**Avis de la Mission régionale d'autorité environnementale
de la région Nouvelle-Aquitaine
sur le projet de réalisation d'une centrale photovoltaïque au sol
à La Brède (Gironde)**

n°MRAe 2019APNA60

dossier P-2019-7831

Localisation du projet :	Commune de La Brède (33)
Maître(s) d'ouvrage(s) :	Société RES
Avis émis à la demande de l'Autorité décisionnaire :	Préfet de la Gironde
en date du :	04/02/2019
Dans le cadre des procédures d'autorisation :	Permis de construire

localisation des zones humides selon le critère végétation (source: extrait de l'étude d'impact p.54)

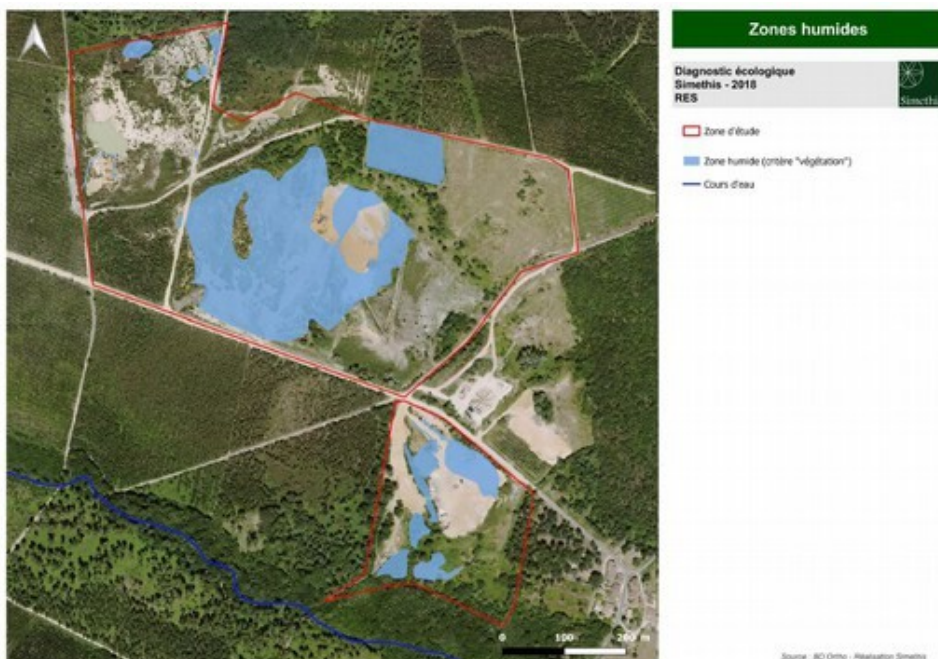
Le dossier précise qu'à la suite de treize points de sondages pédologiques réalisés en 2018, aucun de ces espaces ne pouvait être considéré, après diagnostic, comme zone humide cumulant les deux critères "végétation" et "sol". La MRAE relève que cette seule analyse ne suffit pas à justifier qu'une démarche d'évitement ou de réduction d'impact ne soit pas menée.

Elle considère donc que des mesures de protection proportionnées et adaptées de ces zones néanmoins sensibles, notamment en phase travaux, devraient être précisées.

carte des enjeux des enjeux avifaunistiques (source: extrait de l'étude d'impact p.84)

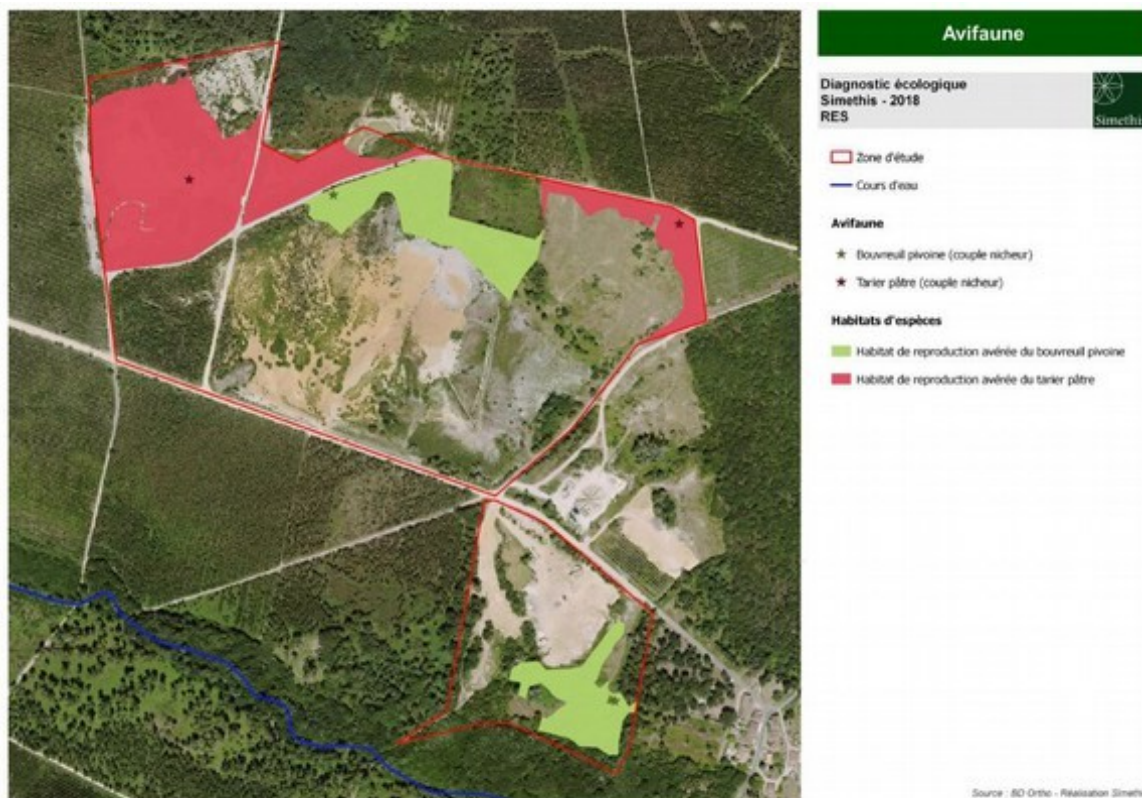
Après mesures d'évitement, des effets d'emprise résiduels persistent en ce qui concerne l'habitat naturel du Tarier pâtre, dont 3 163 m² d'habitat de reproduction sont impactés par le projet.

carte des enjeux écologiques (source: extrait de l'étude d'impact p.158)

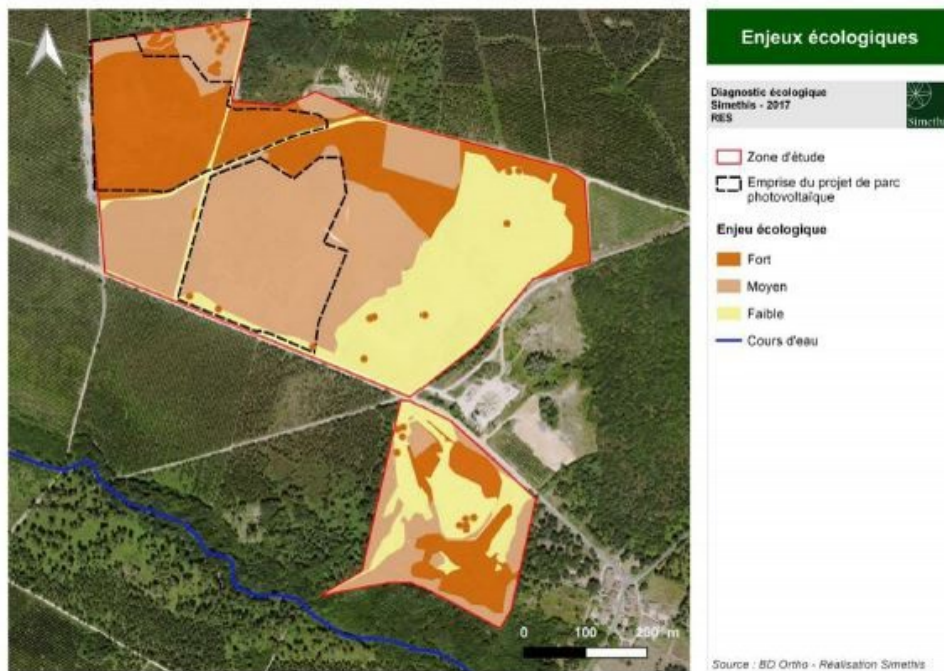
Les habitats naturels sont bien identifiés et décrits dans le dossier. Certaines zones à enjeux fort (en orange sur la carte des enjeux écologiques) sont évitées alors que d'autres zones à enjeu équivalent restent directement impactées par le projet. Sans remettre en cause les niveaux d'enjeux retenus dans l'étude d'impact, **la MRAe considère que la prise en compte des impacts du projet devrait être proportionnée et mise en cohérence pour chaque niveau d'enjeu, en justifiant lorsque c'est le cas l'absence d'évitement possible.**
